OGGETTO: Trasmissione parere istruttorio conclusivo della domanda di AIA presentata da ILVA spa * stabilimento siderurgico di Taranto - modifica non sostanziale delle prescrizioni dei decreti AIA DVA/DEC/2011/450 del 4/08/2011 e DVA/DEC/2012/547 del 26/10/2012 - ID 90/33/544 coperture parchi minori OMO e Agglomerato Nord e SUD

PARERE ISTRUTTORIO CONCLUSIVO
ai sensi dell'art. 29-nonies del Decreto Legislativo 152/2006 e s.m.i.

- **ID 90/333/544 (coperture parchi minori: OMO e agglomerato Nord e Sud)**

Di seguito si riporta uno schema qualitativo relativo alla posizione degli ugelli per parco omo e per i parchi agglomerato nord e sud.

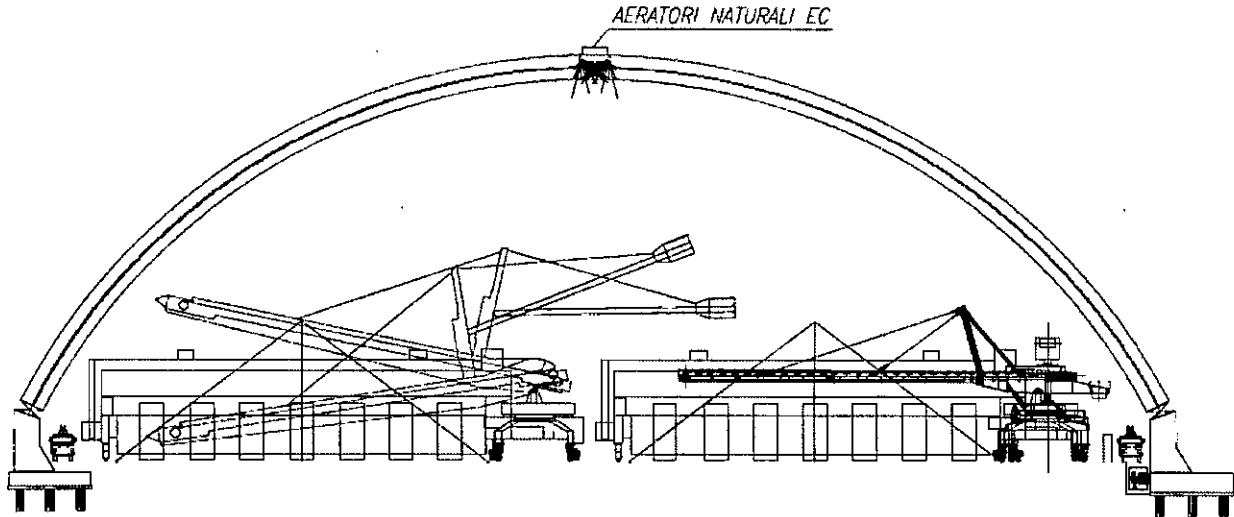
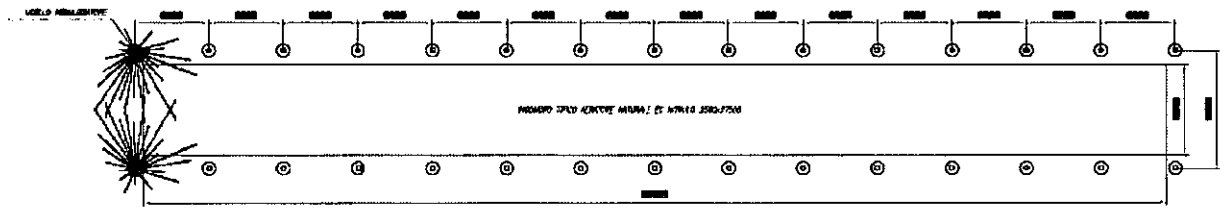
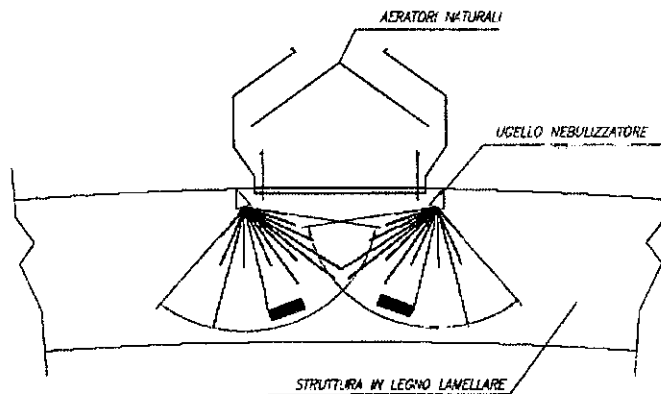
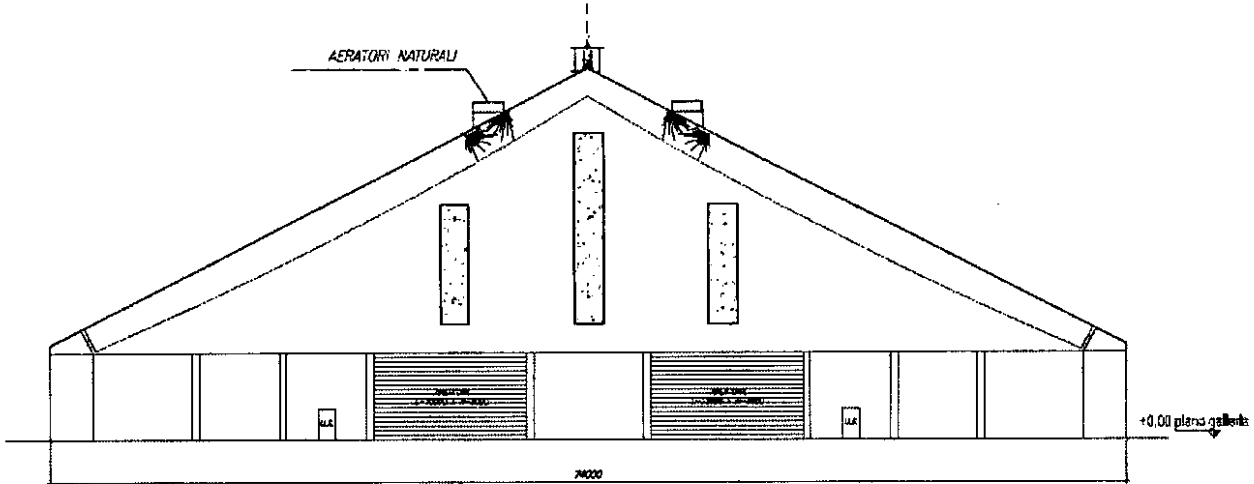
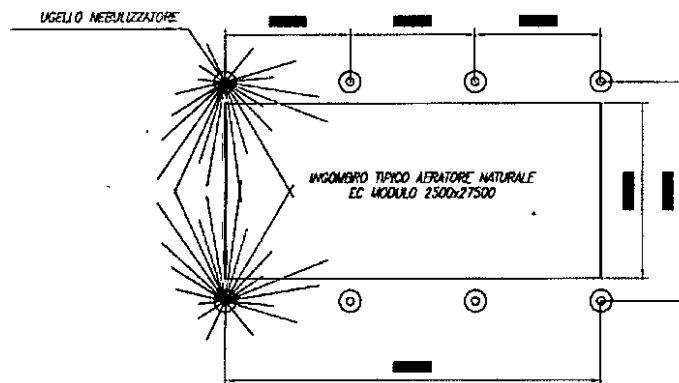
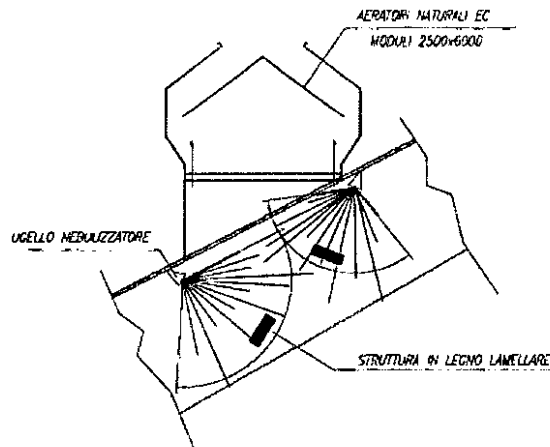
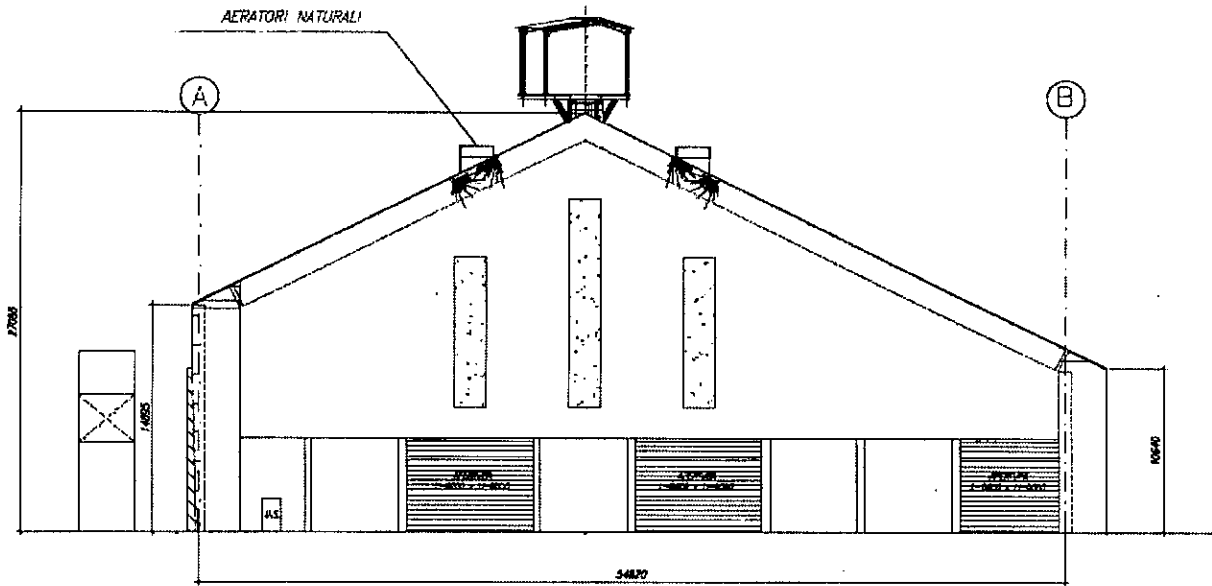
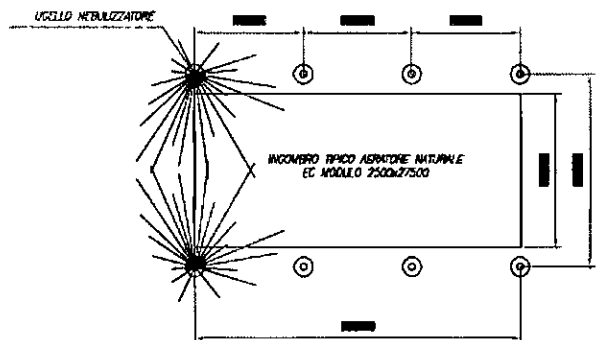
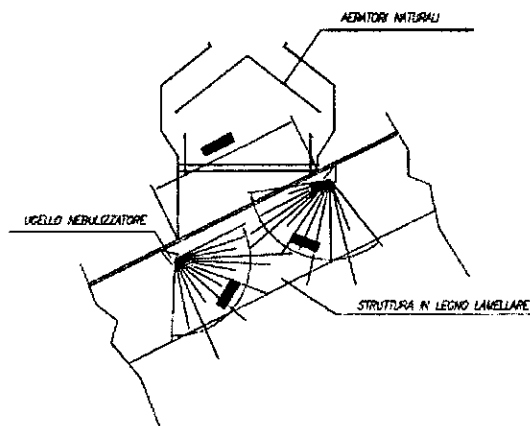
1. tenuto conto anche di quanto rilevato dalla Regione Puglia con nota n. 4709 del 6/11/2013 con cui ha trasmesso le osservazioni di ARPA Puglia, la società ILVA S.p.A., al fine di rendere più efficace il sistema proposto, dovrà adottare specifiche soluzioni tecniche atte a garantire che l'impianto di irrorazione, già previsto, sia azionato in modalità automatica comandata da un apposito sistema di sensori per la concentrazione di polveri posizionati in punti critici ed in numero idoneo.

Il suddetto sistema dovrà garantire il rispetto anche della normativa in materia di sicurezza ed igiene nei luoghi di lavoro, equivalente in termini di impatto emissivo ambientale all'efficace rispetto dell'originaria prescrizione formulata in termini di concentrazione di polveri non superiore a 10 mg/Nm³.

Pertanto il posizionamento del sistema dei sensori e le modalità di attivazione automatica dell'impianto di irrorazione dovranno essere definiti secondo modalità concordate preventivamente con l'Ente di controllo.
